CIL Villette-Paul Bert

Avis sur l'enquête publique portant sur cinq permis de construire déposés dans le cadre de l'aménagement du Pôle Multimodal de la Part-Dieu

Après examen du dossier d'enquête publique et audition des responsables politiques et des pétitionnaires lors de la séance publique du 5 octobre 2017 à la Bourse du Travail, le CIL émet l'avis suivant porté à la connaissance de la Commission d'Enquête, des élus du 3^{ème} arrondissement et de la SPL Part-Dieu.

Figure 23 : Profil type du passage Pompidou réaménagé
(Source : Projet Part-Dieu, Plan de Référence v2)

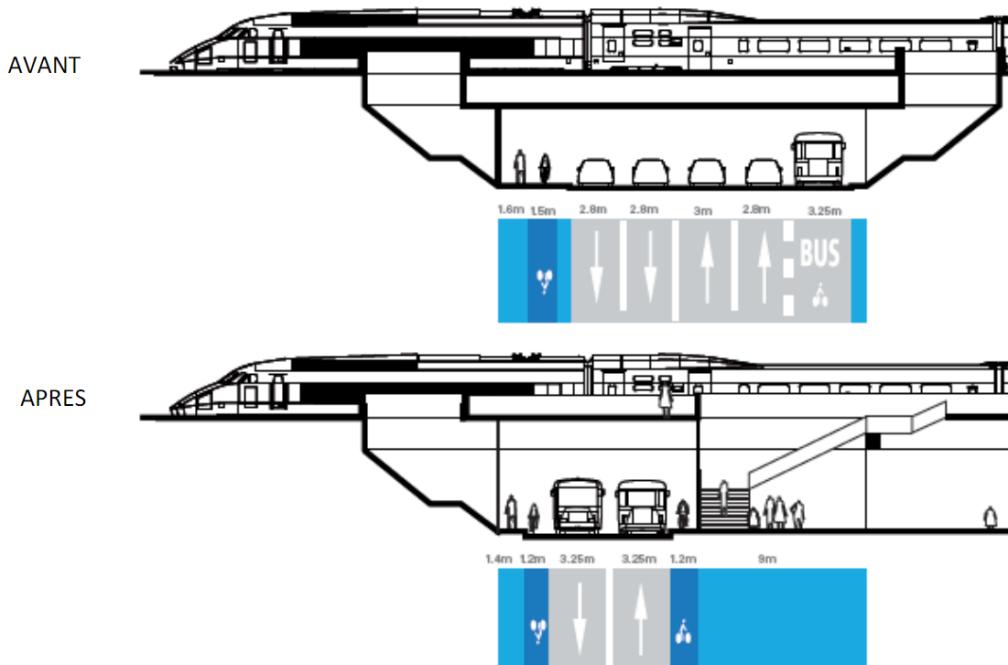
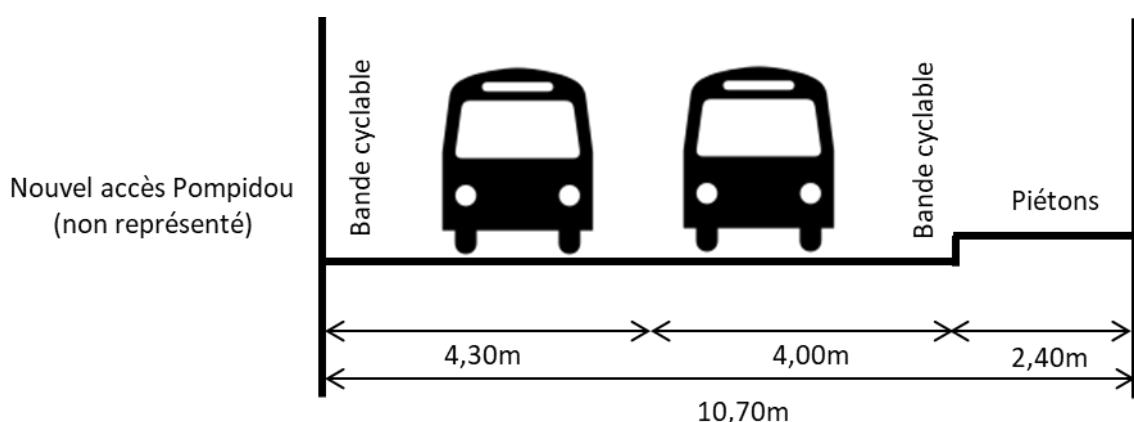
Nous considérons qu'il n'est pas prudent de laisser dans un secteur très urbain et dense en population un passage de service de 1,35m sur la partie Sud du passage Pompidou et que la distribution de la voirie résiduelle, après aménagement, qui est projetée ainsi :

Devrait être modifiée pour assurer une meilleure circulation et sécurité des piétons, dans le respect des standards d'aménagement des trottoirs sur Lyon (2,40m minimum) de la manière suivante :¹

¹ À noter que les deux plans ne sont pas cohérents : on trouve une largeur de 17,75m sur la coupe avant travaux et de 19,30m sur la coupe après travaux. La coupe après travaux n'est elle-même pas cohérente avec la pièce « Pièce E – permis de construire Pompidou - État projeté / Coupes Transversales et longitudinales vues vers N01 et E02 » du dossier d'enquête où la largeur est de 19,60m, pour une emprise du permis de construire sur la voirie de 8,60m au lieu de 9,00m dans la note de présentation générale. Nous avons considéré que la coupe à 19,30m était correcte et que l'emprise du permis de construire était de 8,60m et non de 9,00m ce qui laisse 10,70m disponible pour la voirie.

En effet la réalisation de bandes cyclables ne s'impose pas pour la sécurité des cyclistes sur une section de chaussée aussi courte et régie de part et d'autre par deux carrefours à feux. Les voies élargies à 4m (4,30m côté nouvel accès gare pour éviter les effets de paroi) permettent une cohabitation aisée des vélos avec les automobiles sur une courte section à vitesse réduite. Par contre la sécurité des piétons est grandement améliorée par l'élargissement du trottoir à 2,40m.

1.2 Liaison piétons Bonnel

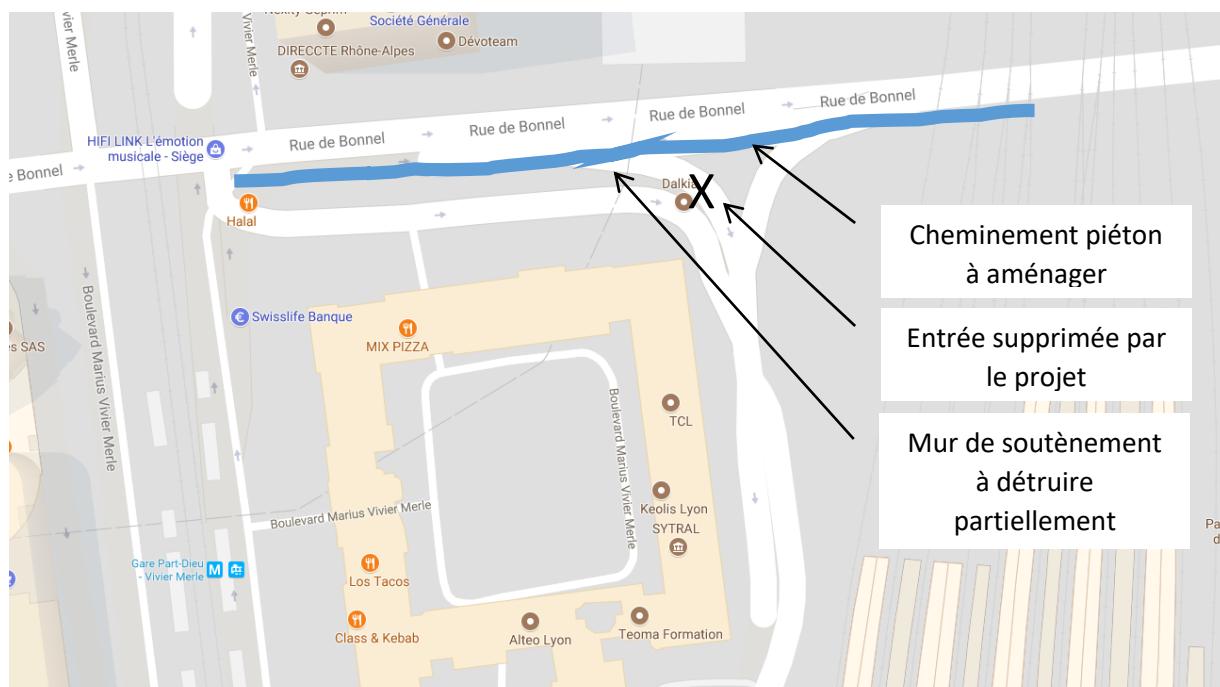
Un autre itinéraire de liaison inter-quartier permet d'éviter la traversée de la gare : c'est le passage par la rue de Bonnel. À cet égard, le projet va modifier les accès vers le parking minute côté Vivier-Merle, en particulier il n'est pas prévu d'entrée vers le nouveau parking souterrain par la rue de Bonnel comme c'est le cas actuellement. Dès lors il serait intéressant de rétablir une liaison piéton directe depuis le pont Bonnel vers la tour Oxygène en détruisant le mur de soutènement de l'entrée depuis le souterrain Vivier-Merle/Bonnel vers la gare, puisque ce mouvement ne devrait plus exister dans le futur, et en aménageant un cheminement piéton correct sur l'esplanade le long du côté Sud de la rue Bonnel.

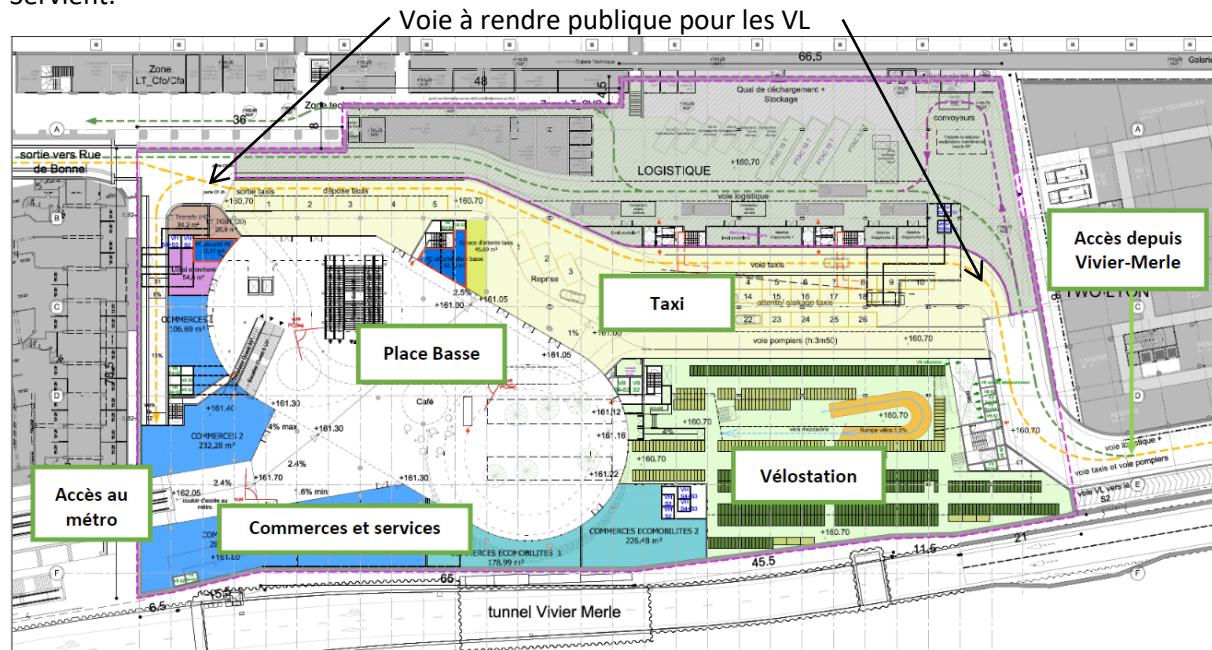
Le CIL s'était déjà inquiété par le passé sur les incidences des constructions de grande hauteur et de la multiplicité des chantiers sur la qualité de l'eau souterraine et sur son écoulement.

Nous souhaiterions avoir plus de précisions sur les mesures prises sur l'ensemble du projet Part-Dieu et par les pétitionnaires en particulier, pour contenir les risques de pollution des nappes phréatiques, notamment en phase travaux, et pour préserver l'écoulement naturel des eaux souterraines.
